## 新北市政府捷運工程局 公告

主旨：「新北環狀線板橋站土地開發案」徵求投資人第2號補充公告。

「新北市大眾捷運系統環狀線板橋站(Y15)土地開發案」

甄選文件釋疑及說明

圖號 Drg. No. F662/Y15/AR590

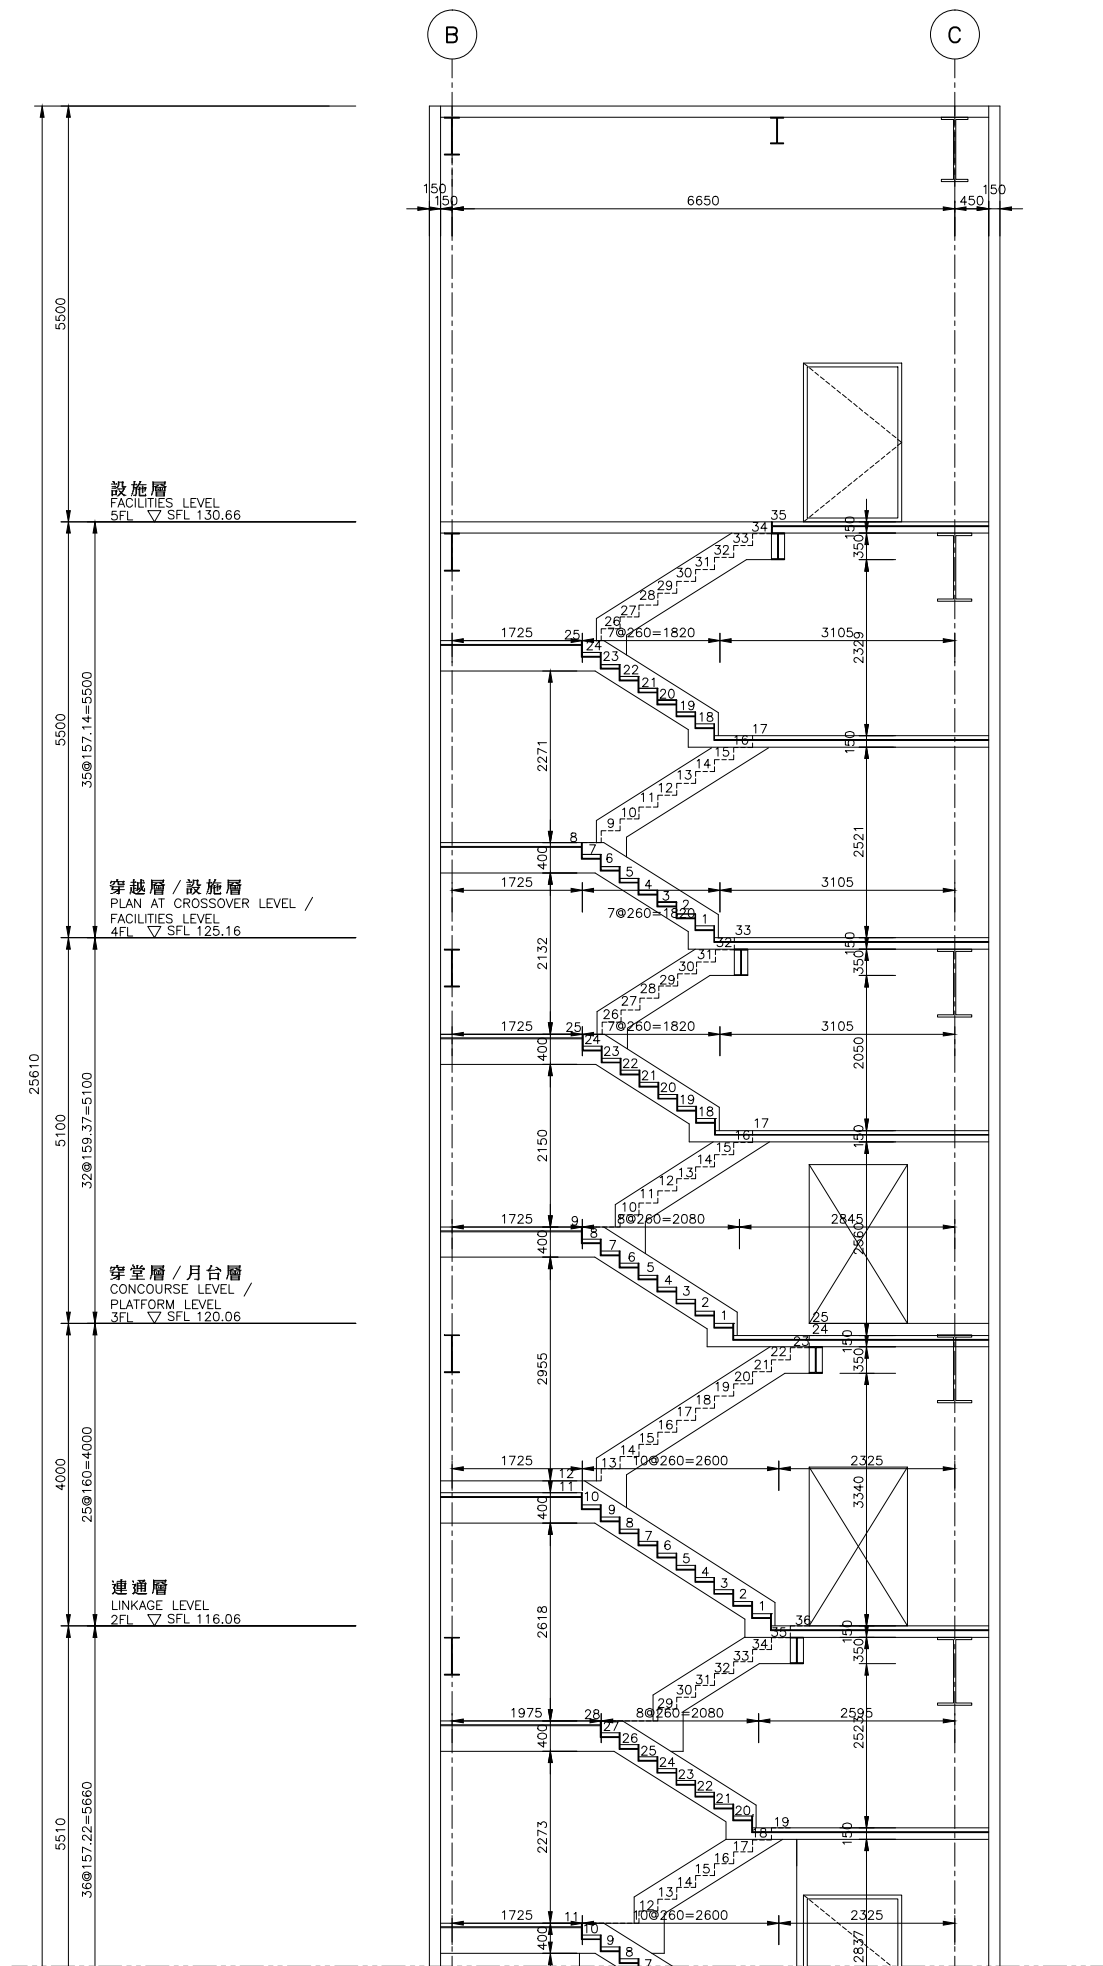
項次	文件頁次	公告內容(條號及條文)	釋疑內容及建議	執行機關回應與說明
				租金單價、租金調幅、營運方式、管理維護計畫；依投資人須知十六、(四)，於取得最優申請人資格後，提出統一經營概要(包含但不限於租金單價、年期、營運人資格、租金調幅機制)，經土地開發主管機關同意後，按投資契約書(草案)第 15 條(二)約定，依營運管理計畫所訂營運管理章程，經土地開發主管機關核定後，於開發建物產權登記前，併同營運人與本局簽訂營運契約書。
<b>其他</b>				
1	Y15 土開大樓各樓層平面圖	圖號 F662/Y15/AR137	B1F 客運站於土開車道側開設大門，請問產權劃分及維護管理方式？	B1 層車道側大門係台電要求維修轉運站內設施所設置，門內屬轉運站，門外屬土開大樓。
2	Y15 土開大樓各樓層平面圖	圖號 F662/Y15/AR142	土開東側樓梯級深為 25cm 不符無障礙樓梯 26cm 規定？	一、土開樓梯級深應由投資人自行依相關法令規定檢討，提出適當規劃。 二、另提供圖號 F662/Y15/AR590#3 樓梯詳圖(附件 1)參考。
3	Y15 土開大樓各樓層平面圖	圖號 F662/Y15/AR152	土開兩座電梯間留設之進排煙管皆未連通各層(3-5F 未設置)？	土開兩座電梯間留設之進排煙管連通，請投資人自行依相關法令規定評估，提出適當規劃。
